KARABINER/KORTSLYNGE VARSEL OM TILBAKEKALLING

FRIVILLIG TILBAKEKALLING AV KARABINERE OG KORTSLYNGER, UNDER FORUTSETNING AV INSPEKSJON

Salt Lake City, Utah (4.2.2016) - Black Diamond Equipment Ltd. har i samarbeid med U.S. Consumer Product Safety Commission (CPSC), frivillig utstedt en tilbakekalling av karabinere/kortslynger som på grunn av mulige defekter i porten kan svikte eller ikke fungere som den skal. Tilbakekallingen skjer under forutsetning av at brukeren selv gjør en produktinspeksjon.

INSPEKSJON TRINN 2:

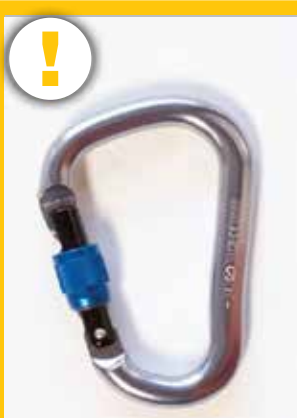
Åpne og lukk porten med tommelen din flere ganger, og legg press på porten fra flere vinkler.

DERSOM PORTEN
HENDER SEG FAST I
TAPPEN ØVERST

**MÅ IKKE
BRUKES**

Returner til
Black Diamond

INSPEKSJON TRINN 3:

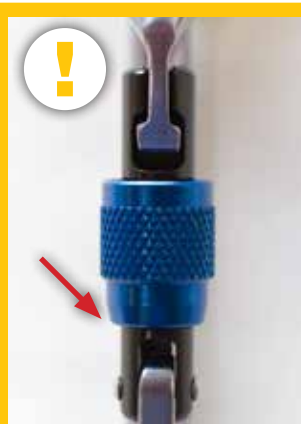
Kontroller låsehylsen. Hylsen skal være plassert slik at den avsmalnede delen peker mot den hengslede delen av porten.

LÅSEHYLSEN HAR
IKKE KORREKT
POSISJON

**MÅ IKKE
BRUKES**

Returner til
Black Diamond

INSPEKSJON TRINN 4:

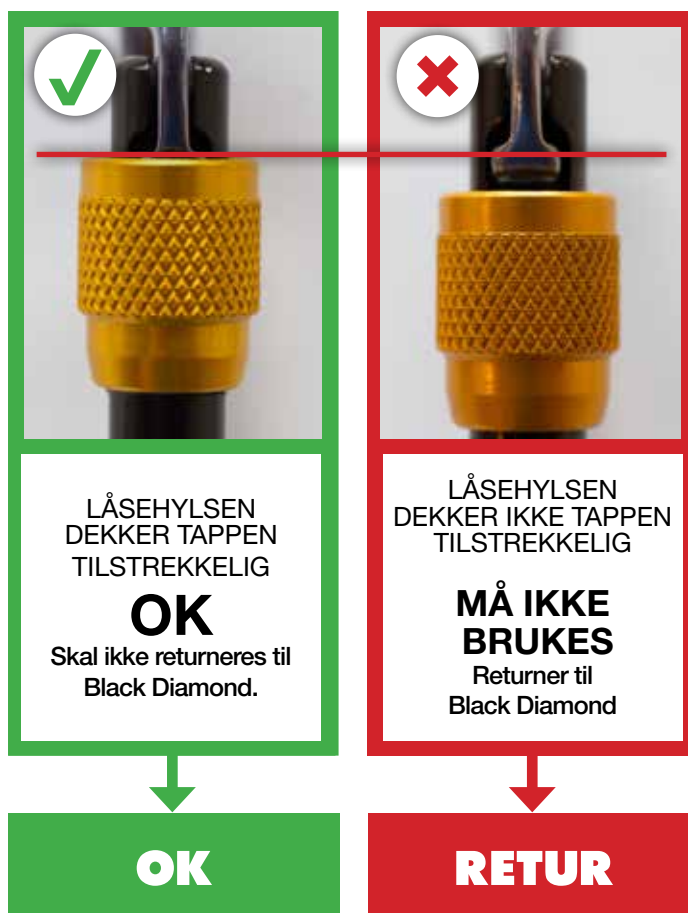
Kontroller posisjonen til skrustopperne. Se nøye og påse at det er én skrustopper på hver side av låsehylsen, slik at det er totalt to skrustoppere og at begge er godt festet.

HVIS DET IKKE ER RIKTIG ANTALL SKRUSTOPPERE ELLER DISSE IKKE ER GODT FESTET

BEGGE SKRUSTOPPERNE ER GODT FESTET

MÅ IKKE BRUKES

Returner til Black Diamond
